Onderwerp: Reactie op advies dorpsraad

Dank voor het advies over het Inrichtingsplan voor het Dorpscentrum van Hoek van Holland. Een gezellig en groen centrum is uiteraard belangrijk.

Voorlopig Inrichtingsplan
Dorpscentrum
Hoek van Holland - Dorp

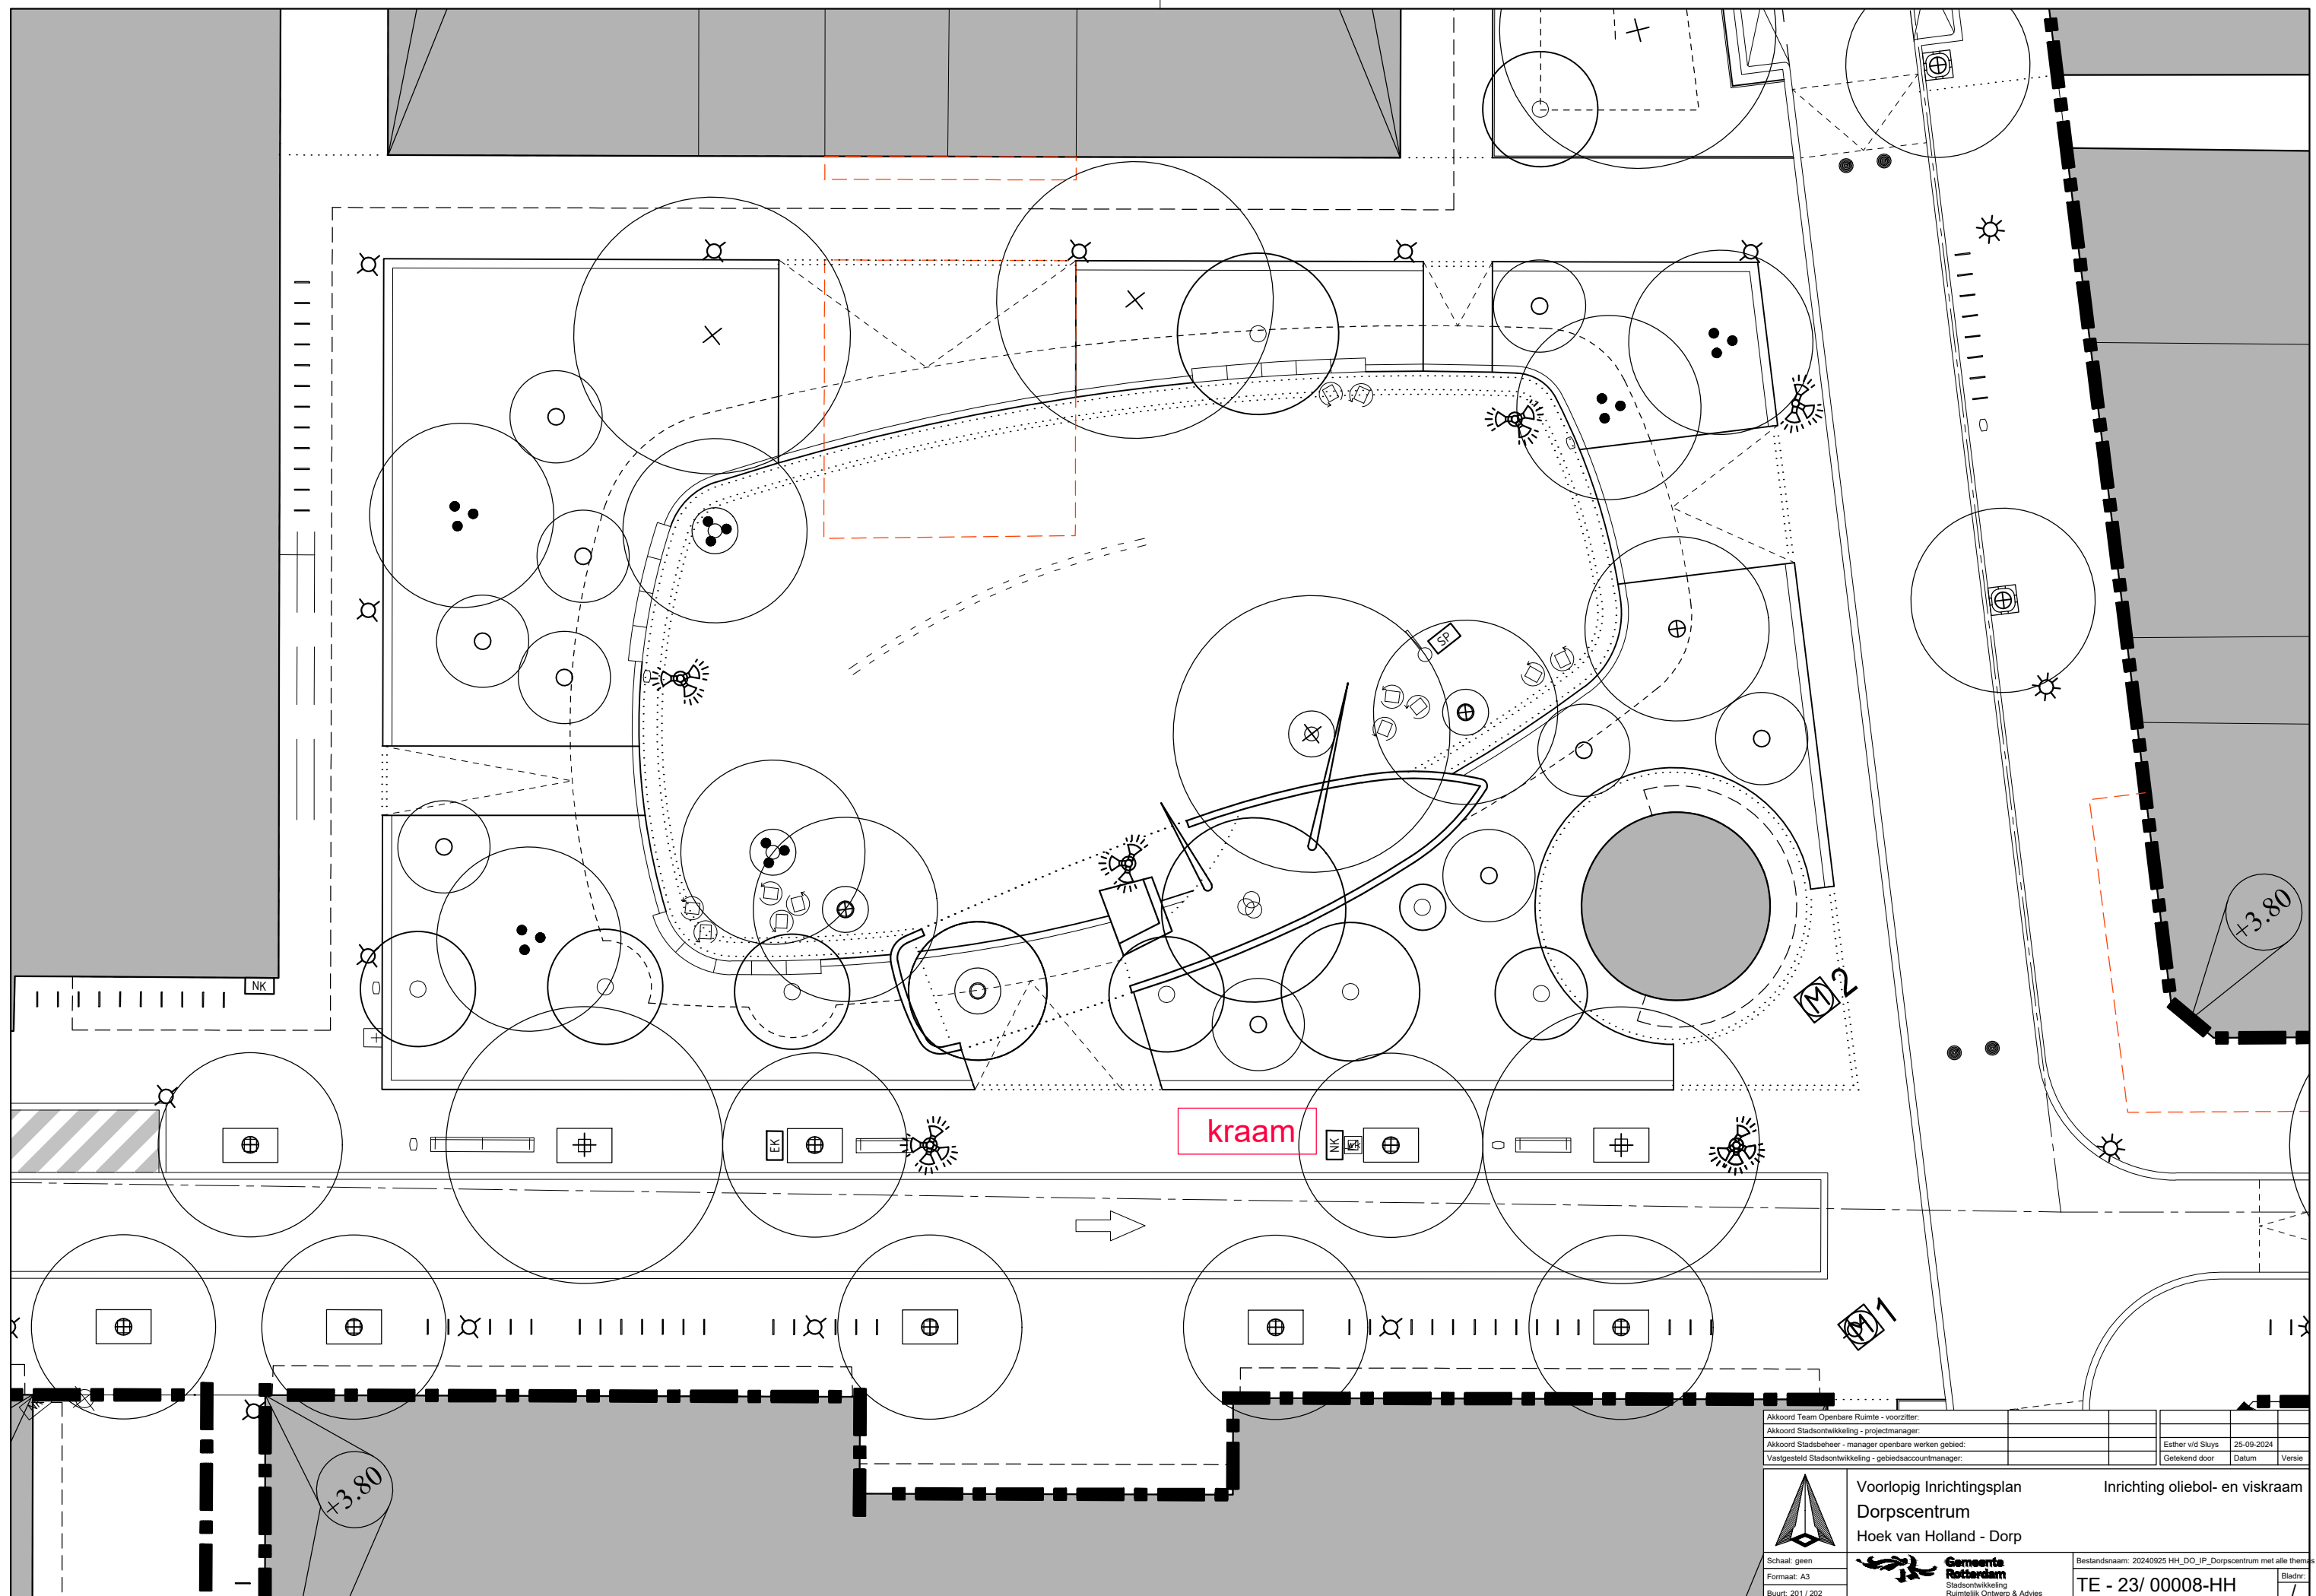
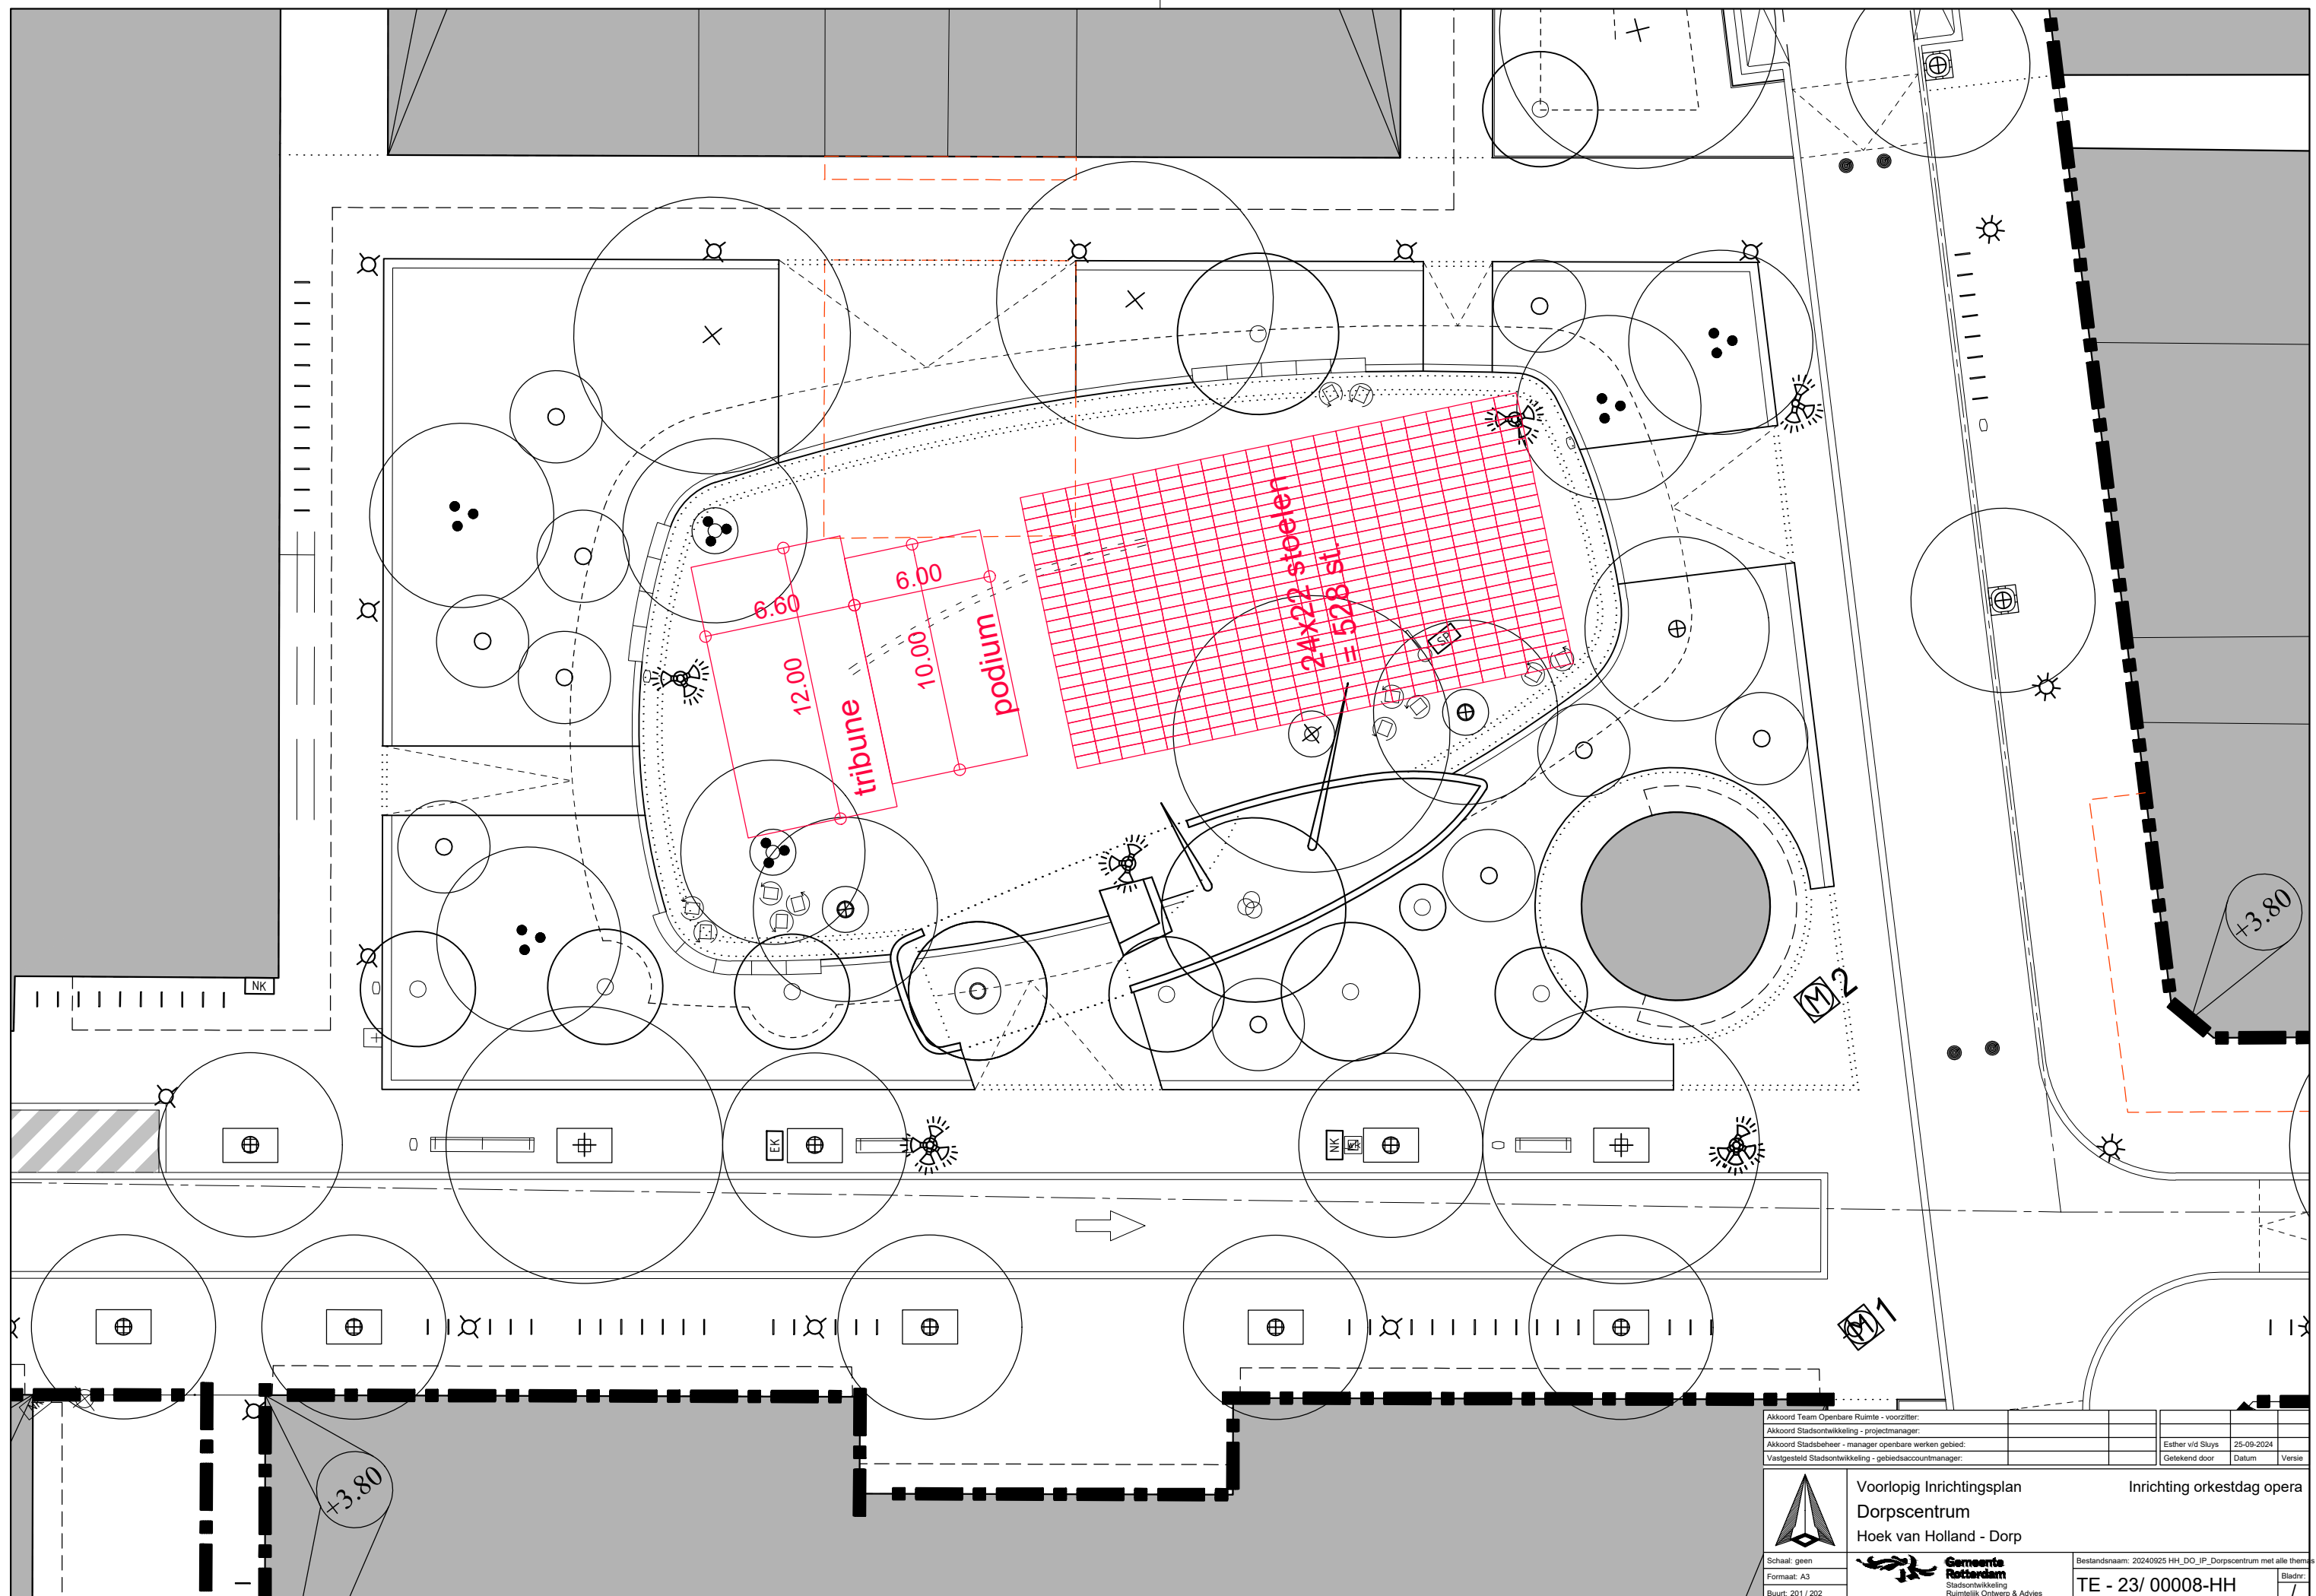
U geeft aan dat er te weinig ruimte is voor de evenementen. Het Brinkplein is dé plek voor dorpse evenementen. Voor een veelheid van de evenementen is uitgewerkt hoe deze passen op het plein. Dit is op 27 juni 2024 gepresenteerd aan de dorpsraad. De evenementen zoals de Operadag, Avondvierdaagse en Sinterklaasintocht passen in de nieuwe inrichting. Ook kan zwaar verkeer over het plein. De Kermis zal wel opnieuw ingepast moeten worden. Het kan zijn dat hiervoor een omleiding van het verkeer nodig zal zijn.

U geeft aan dat u geen duinlandschap wilt en dat u ze zich zorgen maken over het onderhoud van het groen. Het is jammer dat het verkeerde beeld ontstaan is door de formulering en de beelden van Arttenders. Het is niet de bedoeling dat er letterlijk een duinlandschap komt met zand en helmgras. Het nieuwe ontwerp is een 'knipoog' naar een duinlandschap zonder dit daadwerkelijk te maken, de Rietdijkstraat lag vroeger namelijk aan de duinen. De beplanting verwijst in kleur en textuur naar duinbeplanting. Er komen nieuwe bomen en robuuste planten die zowel tijdens droge als natte periodes aantrekkelijk zijn. Er komt geen losliggend duinzand. Door kleinschalig reliëf in de plantvakken wordt de suggestie van het duinlandschap versterkt.

Als laatste stelt u dat het parkeren onder druk staat en dat een hellingbaan, die parkeerplaatsen kost, niet gewenst is. De ervaren parkeerdruk is bekend. Het projectteam heb ik gevraagd om nog eens kritisch naar het nut en de noodzaak voor het plaatsen van de hellingbaan te kijken.

De markt is van groot belang voor de aantrekkelijkheid van het centrum. Net als de dorpsraad verdient deze een goede plek in het centrum. Met de markt is overlegd hoe zij het beste op het plein passen. De markt is een vrije markt, wat betekent dat er geen locatie opgelegd kan worden. De markt wil een centrale plek waar ze geen windoverlast ervaren. Ze hebben de voorkeur uitgesproken voor de Rietdijkstraat en aansluitend het oostelijke deel van het Brinkplein. De markt komt hierdoor niet op parkeerplaatsen of in de

Een doordacht robuust beplantingsplan en duidelijke afspraken over het onderhoud voorkomt herhaling. De aanloop van dit project is anders dan twee jaar geleden. Er is nu meer voorbereidingstijd en het beplantingsplan kent minder risico's. Echter, groen blijft een natuurproduct en er kan altijd iets misgaan.

Op de Pastoor Onderwaterhof gaan handhavers de komende periode op de blauwe zone controleren. Er is een periode geweest dat zij waarschuwden met briefjes, nu wordt er beboet. Om iets te doen aan de metroreizigers die op de Pastoor Onderwaterhof parkeren, wordt een communicatiecampagne georganiseerd die bezoekers vraagt om op de P+R te parkeren als zij doorreizen met de metro. De overlast is begrijpelijk maar het is een openbaar parkeerterrein. Om echt te sturen is de enige optie betaald parkeren.
